Европейская экономическая комиссия**Комитет по внутреннему транспорту****Всемирный форум для согласования правил
в области транспортных средств****Сто девяносто первая сессия**

Соглашение 1958 года:**рассмотрение проектов поправок к существующим
правилам ООН, представленных GRSP****Предложение по поправкам серии 06 к Правилам № 95
ООН (боковой удар)****Представлено Рабочей группой по пассивной безопасности***

Образец А
(см. пункт 4.5 настоящих Правил)

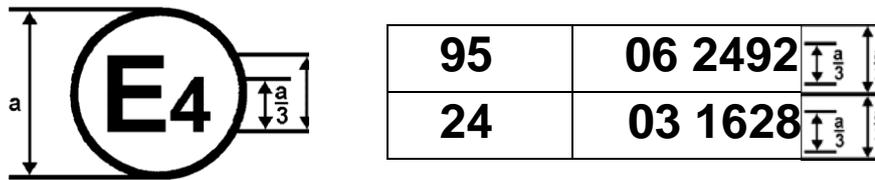
Приложение 2 изменить следующим образом:

Приведенный выше знак официального утверждения, проставленный на транспортном средстве, указывает, что данный тип транспортного средства официально утвержден в Нидерландах (E 4) в отношении защиты водителя и пассажиров в случае бокового столкновения на основании Правил № 95 ООН под номером официального утверждения 061424. Номер официального утверждения указывает, что официальное утверждение было предоставлено в соответствии с предписаниями Правил № 95 ООН с внесенными в них поправками серии 06.

Рис. 2а
Блоки 1 и 3

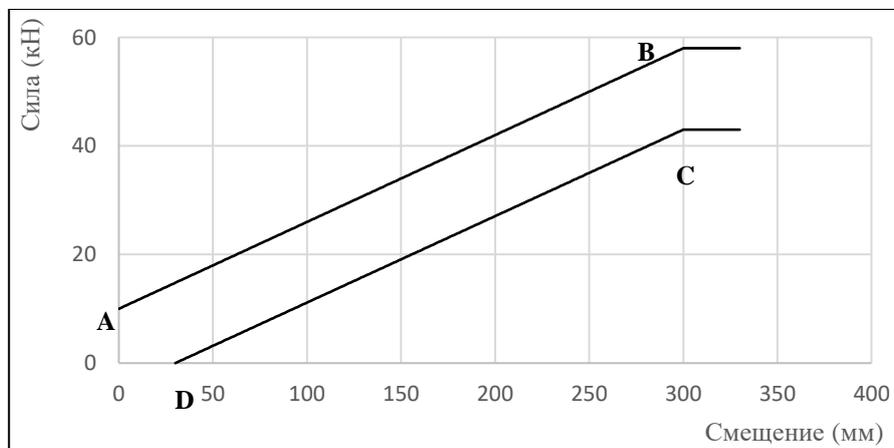
Приложение 5 — Добавление 2 изменить следующим образом:

Смещение	Сила
A	0 мм	10 кН
B	300 мм	58 кН
C	300 мм	43 кН
D	30 мм	0 кН

Рис. 2b
Блок 2

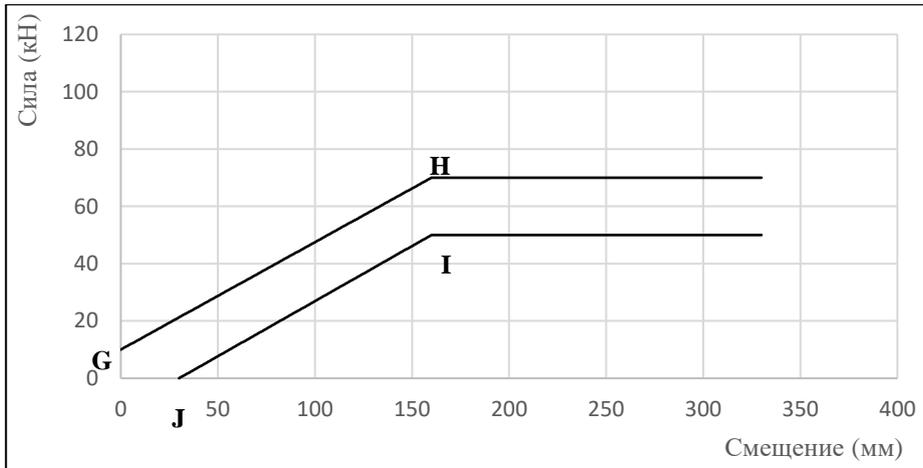
Смещение	Сила
G	0 мм	10 кН
H	160 мм	70 кН
I	160 мм	50 кН
J	30 мм	0 кН

Рис. 2c
Блок 4

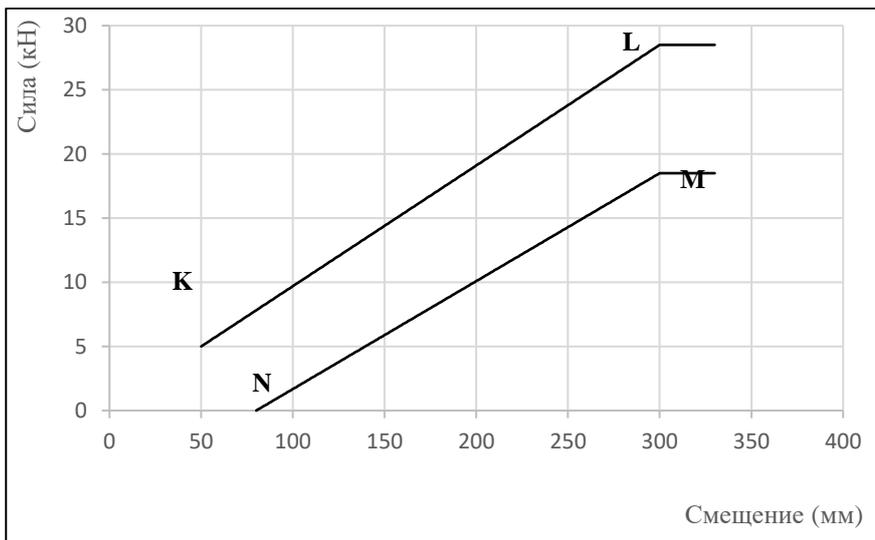
Смещение	Сила
K	50 мм	5,0 кН
L	300 мм	28,5 кН
M	300 мм	18,5 кН
N	80 мм	0 кН

Рис. 2d
Блоки 5 и 6

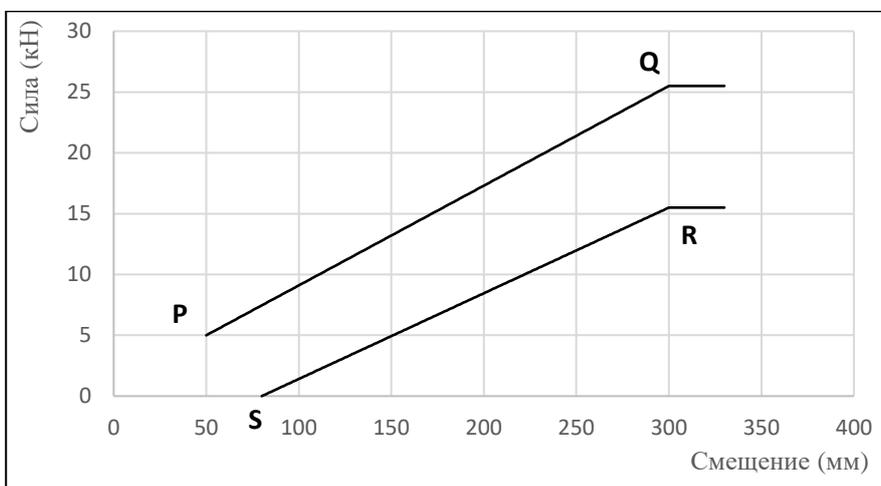
Смещение	Сила
P	50 мм	5,0 кН
Q	300 мм	25,5 кН
R	300 мм	15,5 кН
S	80 мм	0 кН

Рис. 2е
В целом для блоков

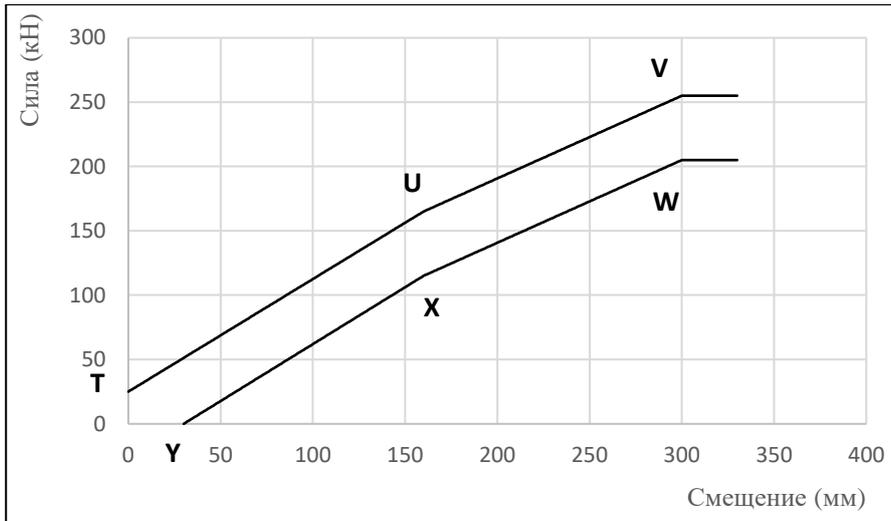
Смещение	Сила
T	0 мм	25 кН
U	160 мм	165 кН
V	300 мм	255 кН
W	300 мм	205 кН
X	160 мм	115 кН
Y	30 мм	0 кН
